**CENTRO DIURNO**

via Firenze, 11 - Mussolente

# **SCHEDE TECNICHE PRESTAZIONALI**

## **CENTRO DIURNO**

01

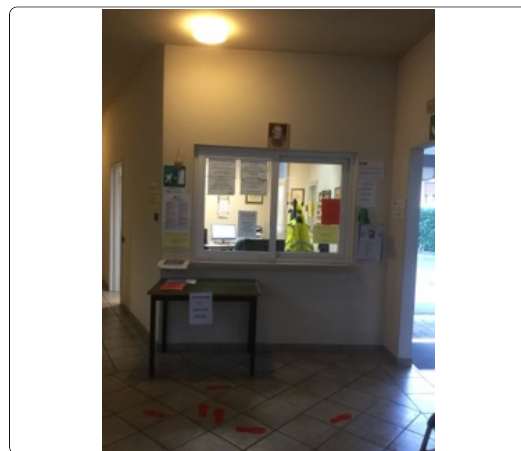
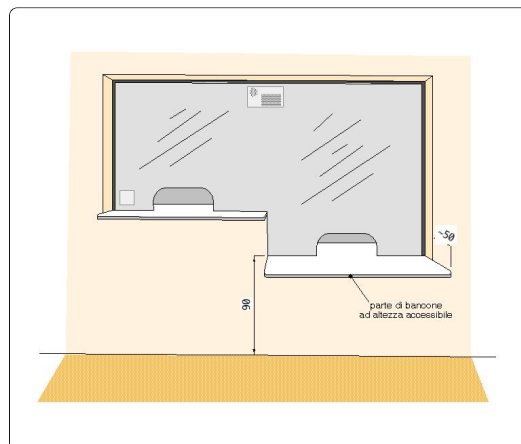
Bancone sportello pubblico: **assenza**

Inserimento di bancone per sportello pubblico con piano di appoggio posto ad altezza di cm 90 dal piano di calpestio. Il piano avrà sporgenza di circa cm 50 dalla parete divisoria e sarà privo di parti taglienti e spigoli vivi.

02

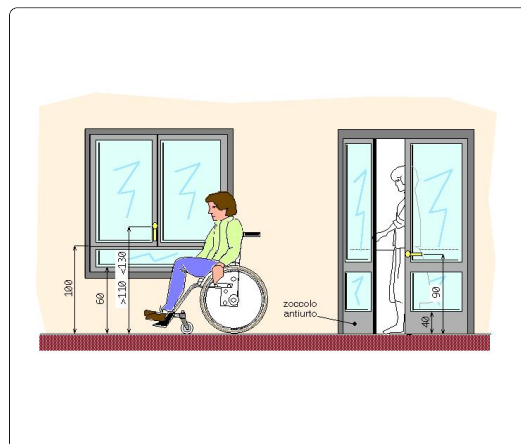
Criticità rilevata  
Maniglia ad **altezza inadeguata**

Riposizionamento della maniglia esistente ad altezza adeguata: l'altezza sarà compresa tra cm 85 e 95 sulle porte e tra cm 100 e 130 su finestre e portefinestre.

E' buona norma che le maniglie presentino una colorazione diversa rispetto al telaio del serramento in modo da favorirne l'individuazione da parte di persone ipovedenti.

03

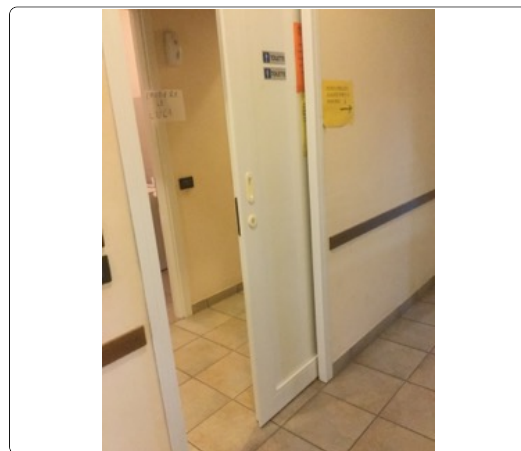
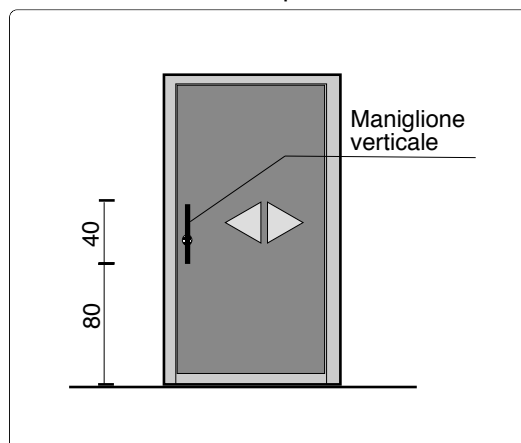
Assenza di **maniglione verticale** sulla porta scorrevole.

**Inserimento** di maniglione verticale posto ad un'altezza compresa tra cm 80 e 120 dal pavimento. L'oggetto faciliterà la chiusura/apertura della porta per chi, con problemi di prensilità, deve azionare la porta scorrevole. Il maniglione deve essere collocato sul lato estremo in modo da consentire la massima apertura dell'anta scorrevole. La luce netta non dovrà essere inferiore a cm 75.

04

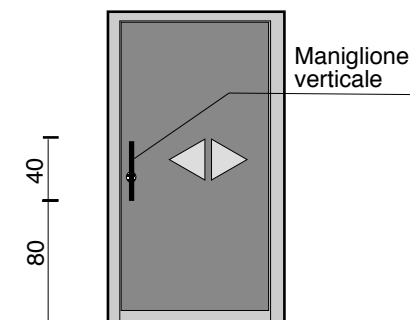
Criticità rilevata  
Serramento interno **inadeguato**

**Sostituzione** del serramento esistente con un nuovo serramento scorrevole.

L'anta dovrà essere manovrabile applicando una forza inferiore a 3,5 Kg. La maniglia sarà verticale e posta ad un'altezza compresa tra cm 80 e 120 dal pavimento, collocata sul lato estremo in modo da consentire la massima apertura dell'anta scorrevole. La luce netta non dovrà essere inferiore a cm 75.

05

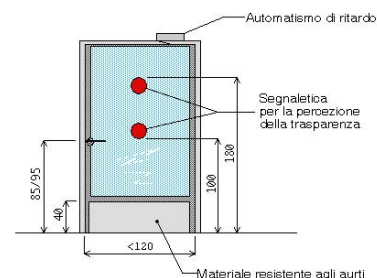
Segnalazione di pericolo dovuto a trasparenze di porte o pareti: **assenza**

**Applicazione di bollone colorato** in materiale plastico adesivo (vetrofanìa) per l'individuazione di pareti o porte vetrate trasparenti, inserito ad un'altezza compresa tra cm 100 e 180 dal piano di calpestio. La vetrofanìa si rende utile per la segnalazione in genere di eventuali pericoli posti ortogonalmente al senso di marcia e non percepiti dalle persone con il visus ridotto.

06

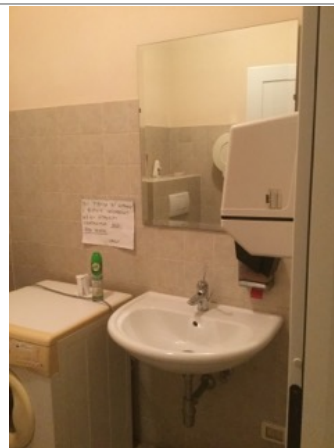
Criticità rilevata  
Specchio inadeguato

Inserimento di specchio, previa rimozione dell'esistente. Il nuovo specchio (non oscillante) verrà fissato alla parete ad un'altezza non superiore a cm 90, (10 cm. oltre il sanitario) sino ad una altezza di cm. 190 da terra, in posizione verticale. Tale modalità ne facilita l'uso da parte di tutti: bambini, adulti, ecc... Qualora non si intenda acquistare ma bensì recuperare lo specchio esistente, ricollocarlo sempre, con il margine inferiore, ad un'altezza non superiore a cm. 120 da terra.

07

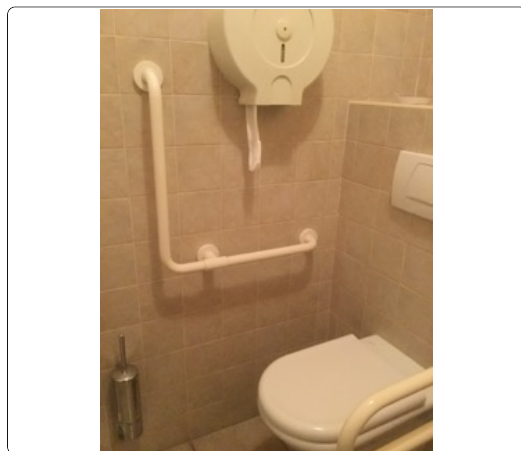
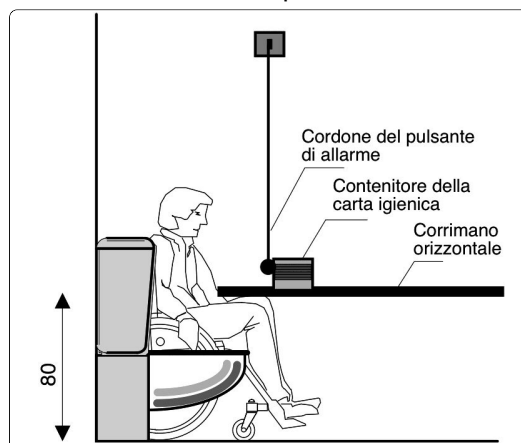
Criticità rilevata  
distributore carta igienica inadeguato

Inserimento di distributore di carta igienica (previa **rimozione** dell'esistente) ad altezza 80-110 cm dal piano di calpestio.
